改善箇所説明図

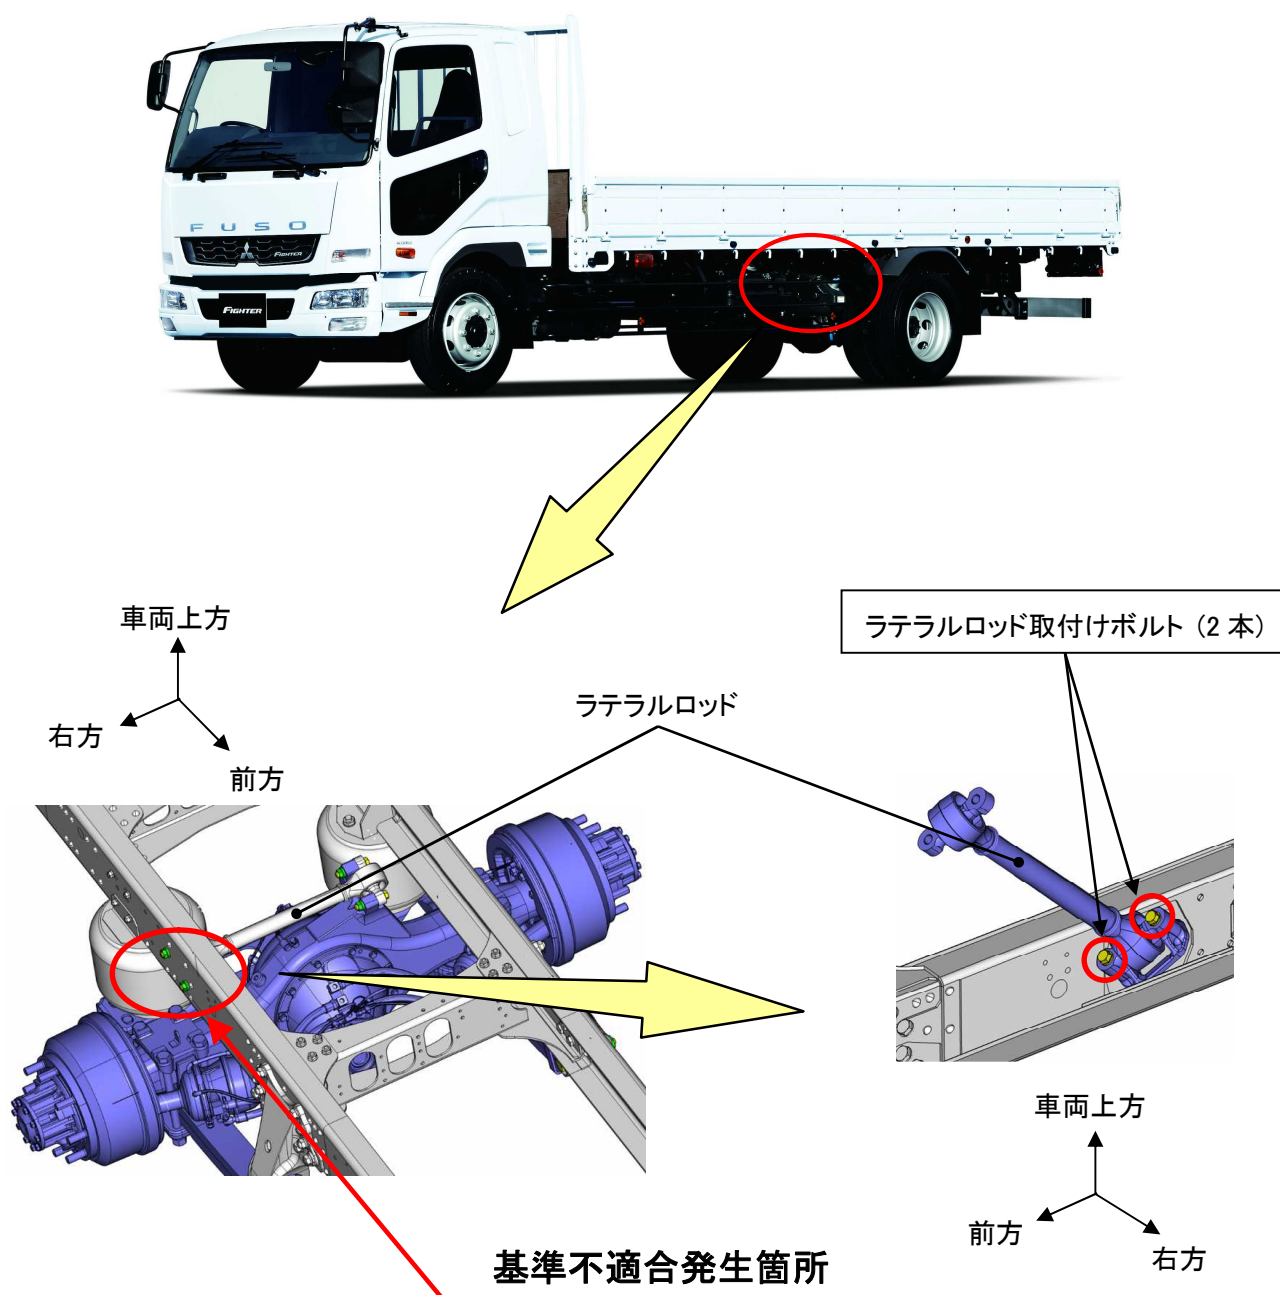
リヤエアサス仕様の中型トラックにおいて、ラテラルロッドの組付け方法が不適切なため、取付けボルトの締め付け力が不足しているものがある。そのため、取付けボルトが緩み、最悪の場合、ラテラルロッドが外れるおそれがある。

注：□ は車体側のラテラルロッド取付けボルトを示す。

全車両、車体側のラテラルロッド取付けボルトを規定トルクで締め付ける。
